PROJEKT BUDOWLANY NR D-11-988

Budowa drogi łączącej ulicę Pokoju z ulicą 3 Maja w Cieszynie

Wykaz uzgodnień zamieszczonych w pkt. 5:

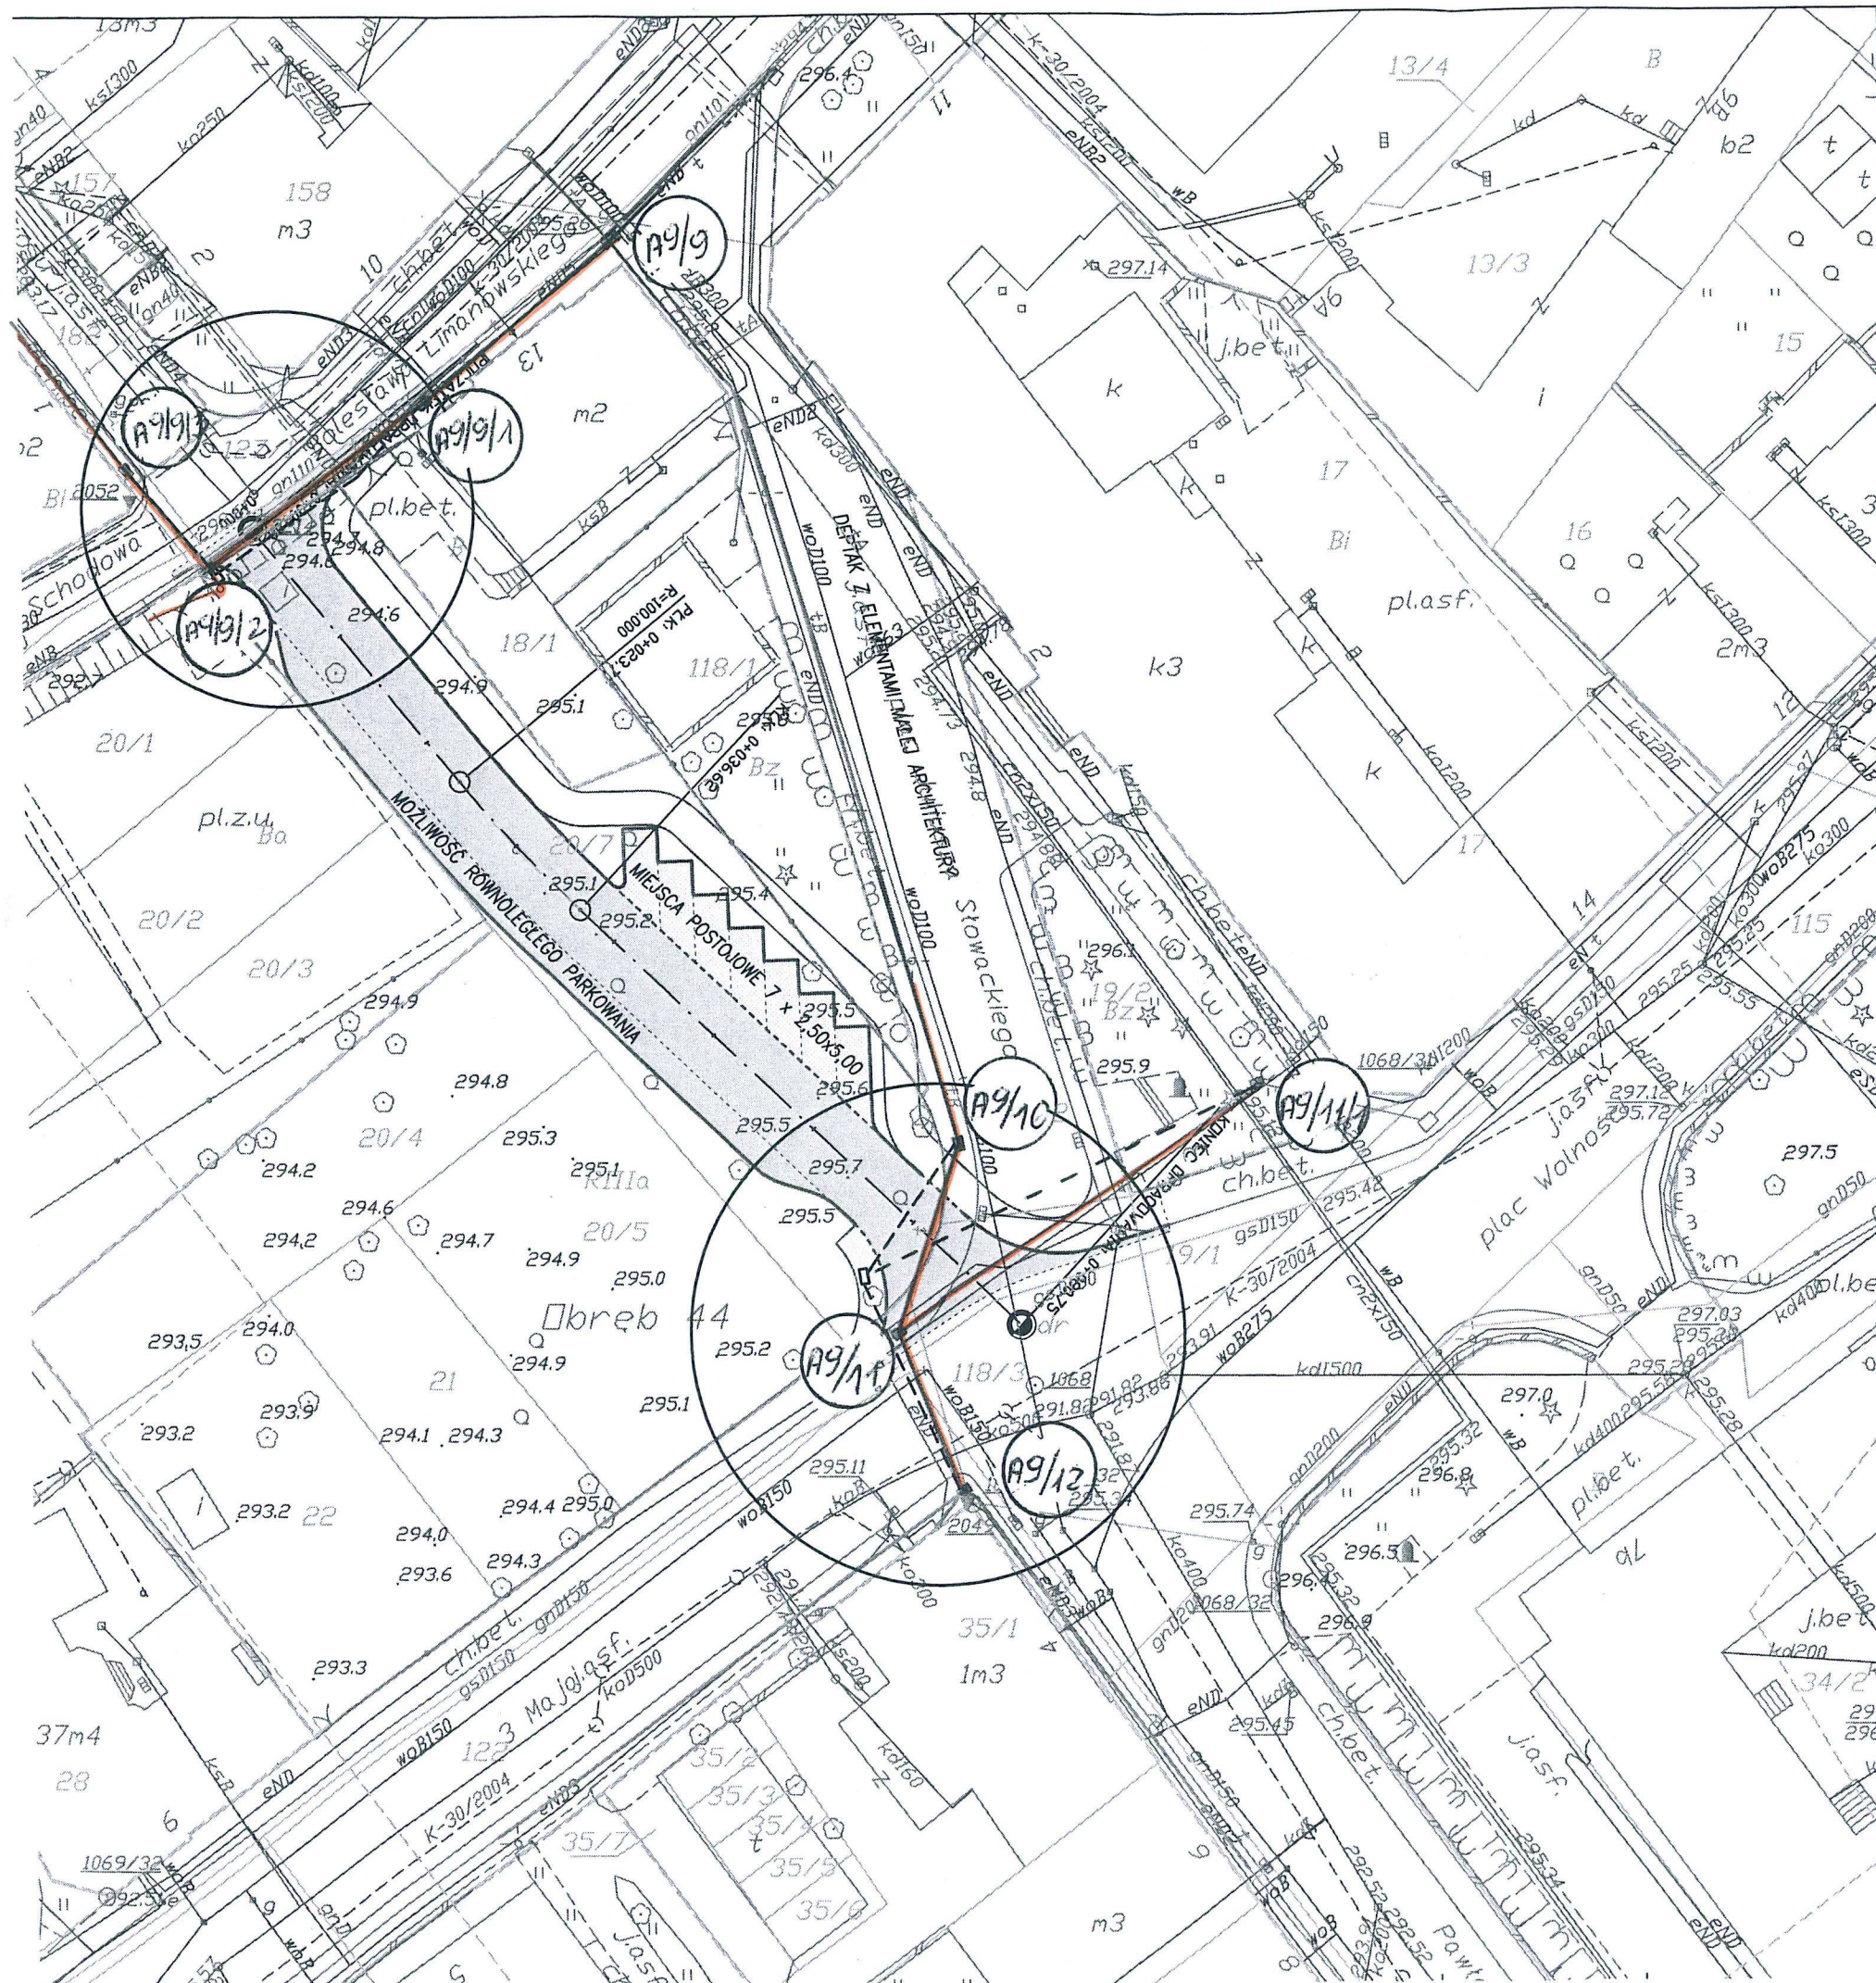
1. Wykonać przebudowę, poza obszar kolidujący, kanalizacji teletechnicznej wraz z kablami miedzianymi i światłowodami w rejonie ulic Schodowa i 3 Maja. Na załączonym planie sytuacyjnym istniejące kable zaznaczono kolorem pomarańczowym. Przebudowa oraz zabezpieczenie wszystkich elementów infrastruktury telekomunikacyjnej musi być realizowane zgodnie z wymaganiami Rozporządzenia Ministra Infrastruktury z dnia 26 października 2005r.

2. Przełożenie doziemnych urządzeń telekomunikacyjnych zaprojektować bez przerw w łączności – kable miedziane zrównoleglic na obszarze występowania kolizji. Do czasu przebudowy urządzeń teletechnicznych mogą zmienić się profile kabli i ich ilość:

3. W miejscach skrzyżowań z jezdnią doziemne kable telekomunikacyjne należy zabezpieczyć rurą ochronną grubościenną przez całą szerokość jezdni.

4. W przypadku zmiany rzędnych terenu należy uwzględnić regulację poziomu istniejącej infrastruktury telekomunikacyjnej, z zachowaniem normatywnego przykrycia, w stosunku do projektowanej niwelety;

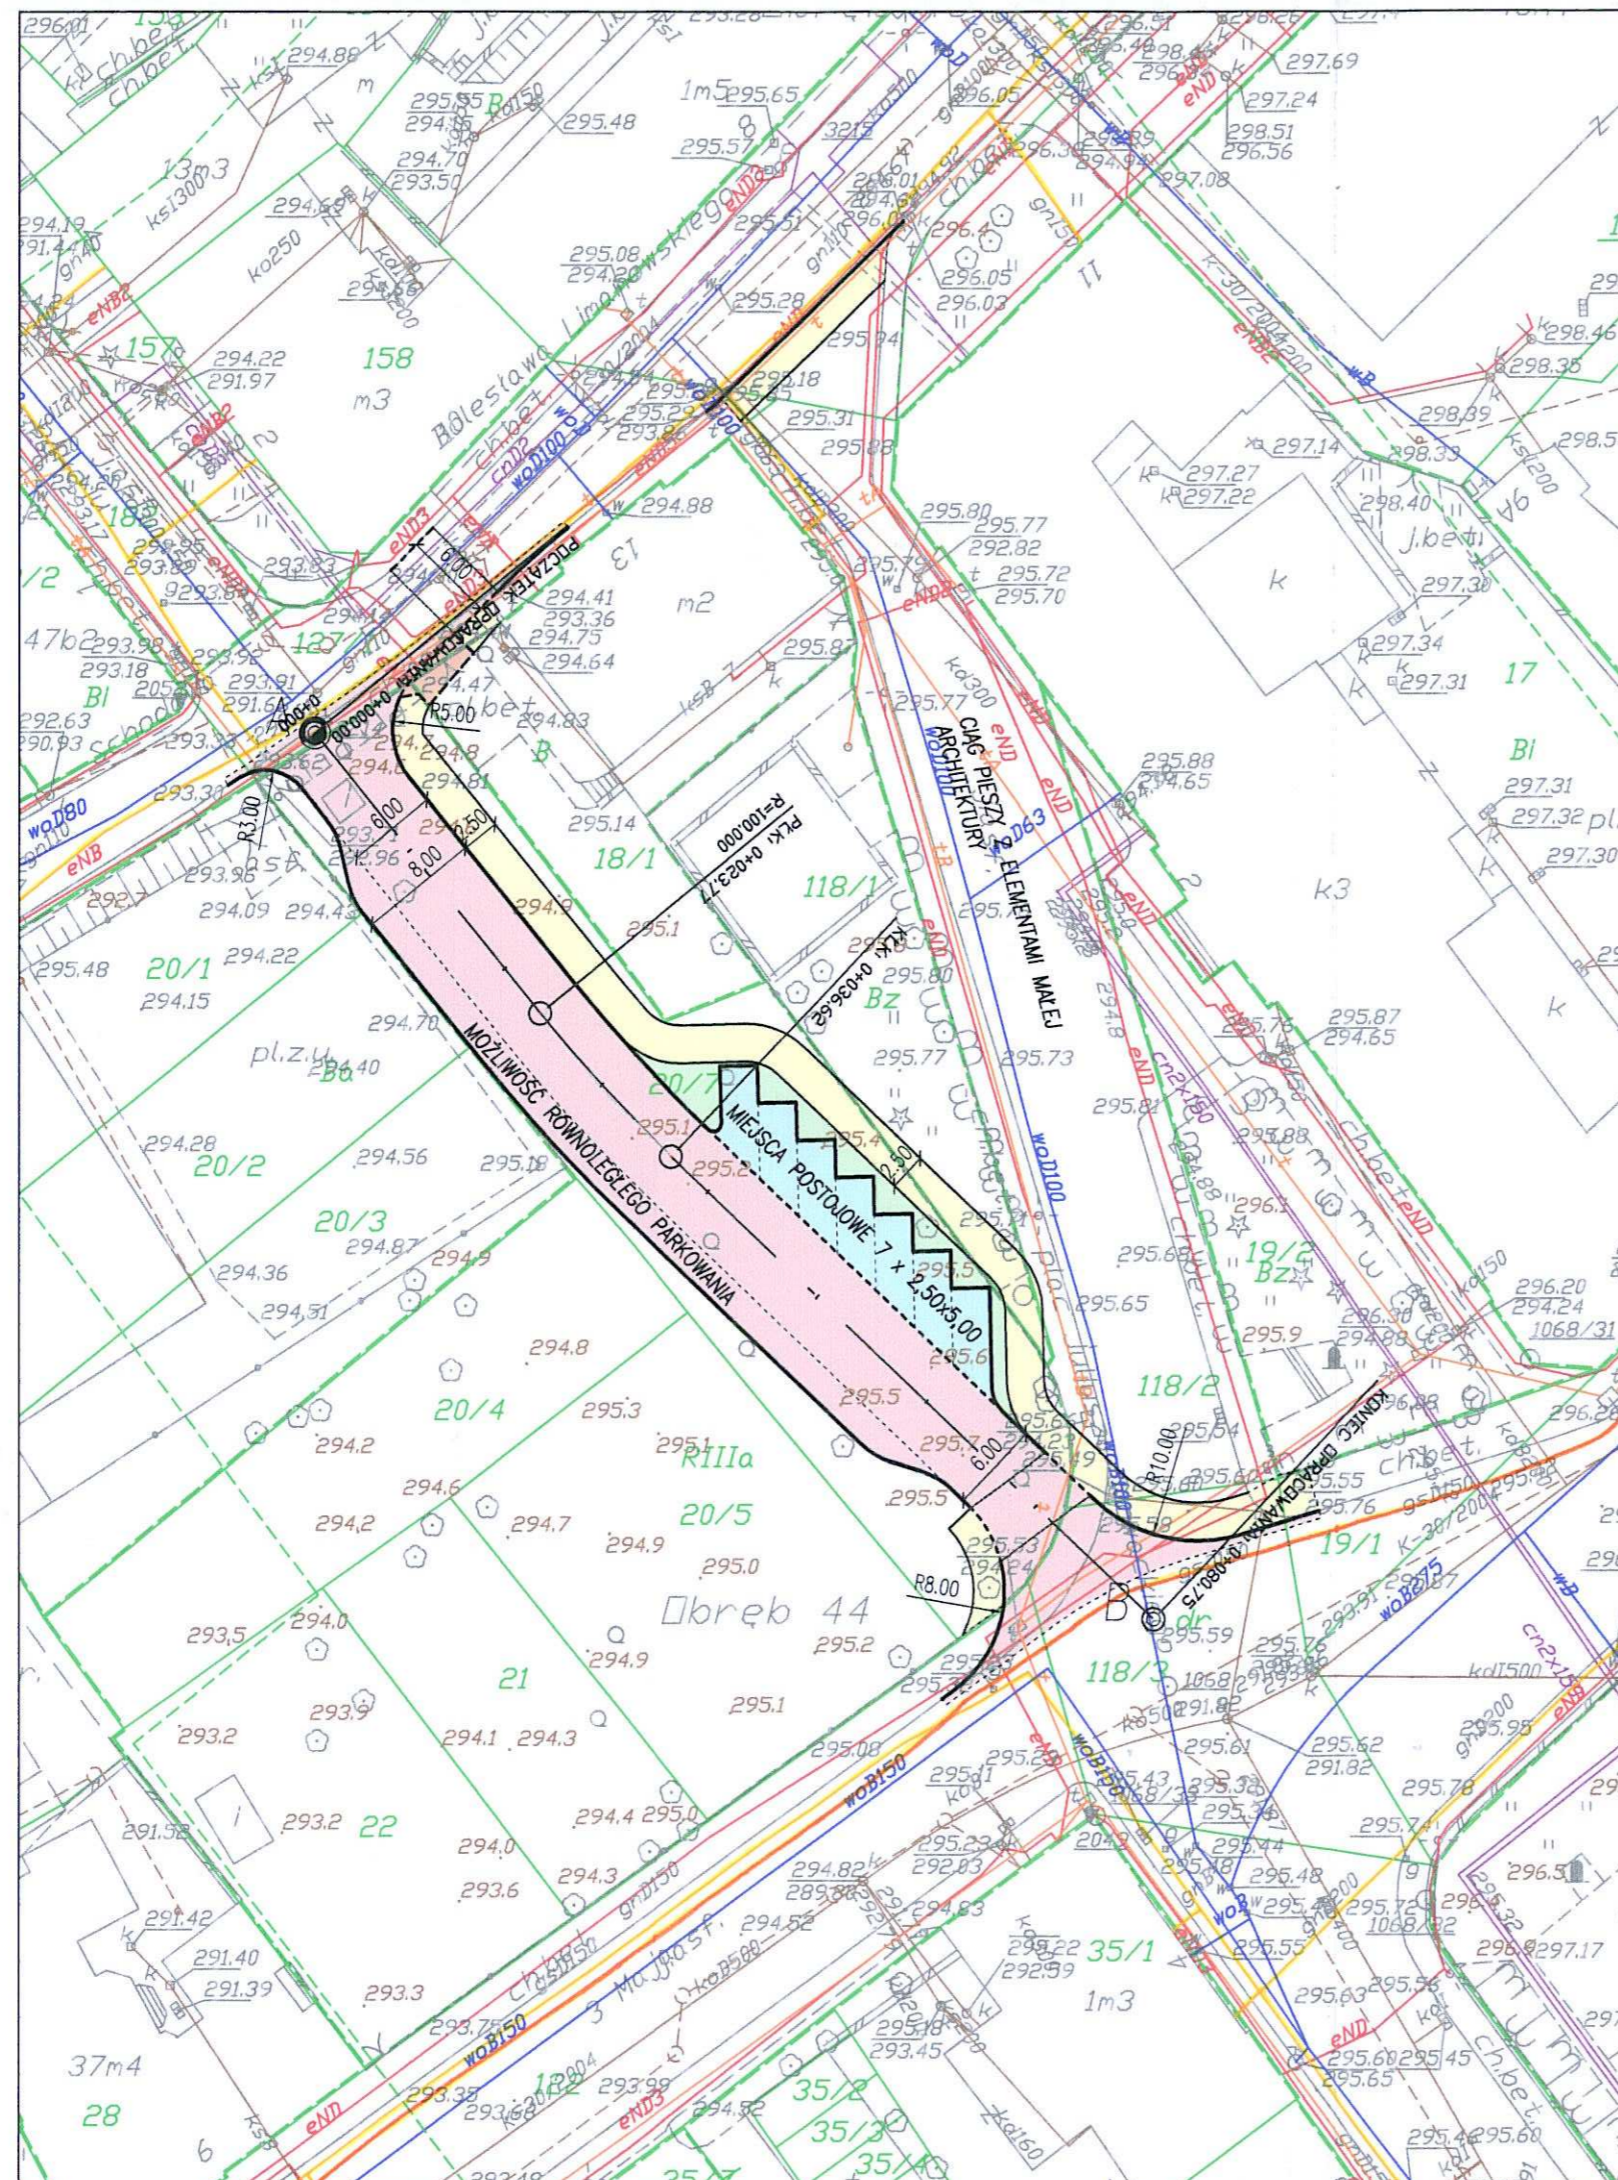
W odpowiedzi na Państwa zlecenie informujemy, iż przez określony na planie teren przebiega podziemna sieć gazowa średnioprężna i niskoprężna. Sieć gazową wykreślono orientacyjnie.

Lokalizację drogi łączącej ul. Pokoju z ul. 3 Maja w Cieszynie opiniujemy pozytywnie przy zachowaniu następujących warunków:

- przed rozpoczęciem prac ziemnych zlecić nadzór branżowy w Rozdzielni Gazu w Cieszynie
- prace ziemne w obrębie gazociągu prowadzić ręcznie
- skrzyżowania i zbliżenia projektowanych podziemnych urządzeń z siecią gazową należy wykonać zgodnie z obowiązującymi przepisami, a przed zasypaniem zgłosić do odbioru w RG Cieszyn
